旧北上川河口かわまちづくり検討会資料

意見聴取結果

平成26年3月5日

東北地方整備局 北上川下流河川事務所
石 巻 市

Q2. 川側の堤防前のテラス高のイメージについて

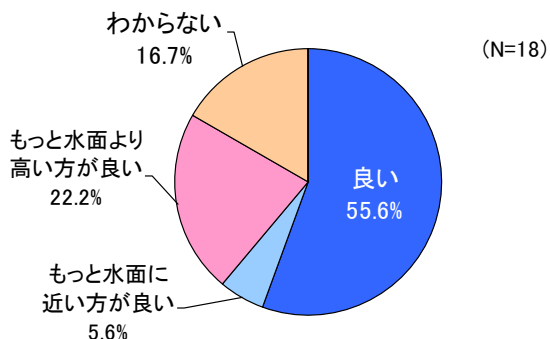
半数以上が「良い」と回答し、続いての回答は「もっと水面より高い方が良い」であった。

- 子どもが水とふれあえるぐらいの近さがあるのが良いです。
- 危険性はあると思うが、**親水性という面では非常によいと思われる。**

Q3. 堤防の法線の線形について

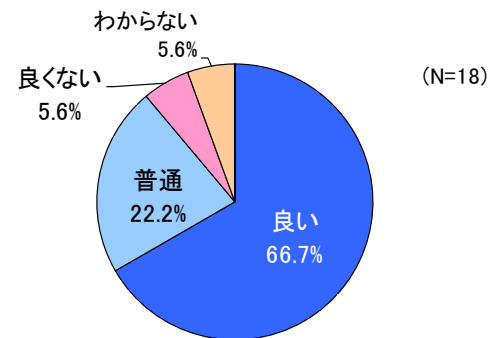
66.7%が「良い」との回答であった。

- 日和山からの眺望に配慮して欲しい。**

Q5. 川側のテラス前面の捨石護岸について

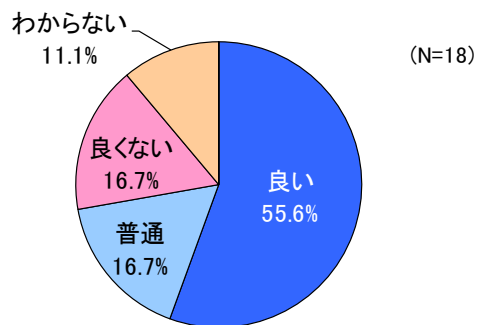
半数以上が「良い」との回答であった。また、「良くない」と「普通」が共に16.7%と同一であった。

- 大淀川の写真を見ると、赤茶けた石は似合わない感じがするし、**石が大きすぎて歩きづらそうに見える。**
- 捨石護岸にした場合、**転んだりした時に大ケガになるような事態が想定される。**
- 魚類等の生息に欠かせない物であり、必ず実施してほしい。**
- 安全対策が取れば良いと思う。**（高齢者、子供用）
- 住吉～中央の区間は石積み護岸にして欲しい。昔ながらの風景も残して欲しい。**

Q6. 水際にヨシや、中高木の植栽について

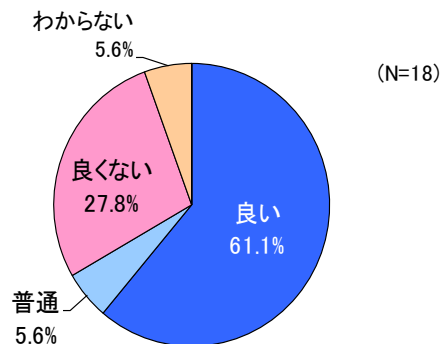
61.1%が「良い」と回答し、続いての回答は「良くない」で、回答数は27.8%とやや多かった。

- 上流からのゴミが木に引っかかって滞留し、**美観を損ねる可能性が高くなると思うが。**
- 水辺テラスが殺風景にならない様、中高木の植栽は是非お願いします。**
- 植えるにしても水際にこだわらないで、利用と日陰の方向を考えて植える場所を決める。**

Q4. 川前の護岸法線の線形について

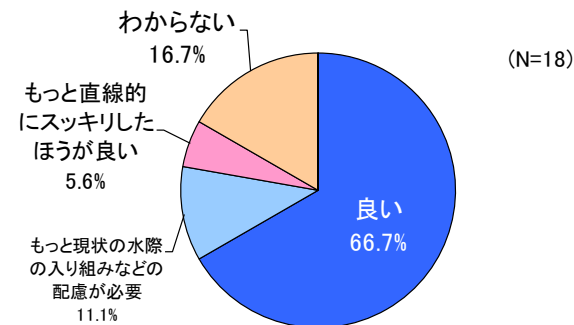
66.7%が「良い」との回答であった。一方、「もっと直線的にスッキリしたほうが良い」の回答数は、低かった。

- 川岸の形は、昔から川の利用と自然の水の流れでつくられてきたものだと思うので、**今の形をあまり変えない方がよい。**
- 住吉公園、巻石など生かしていただくとうれしいです。**
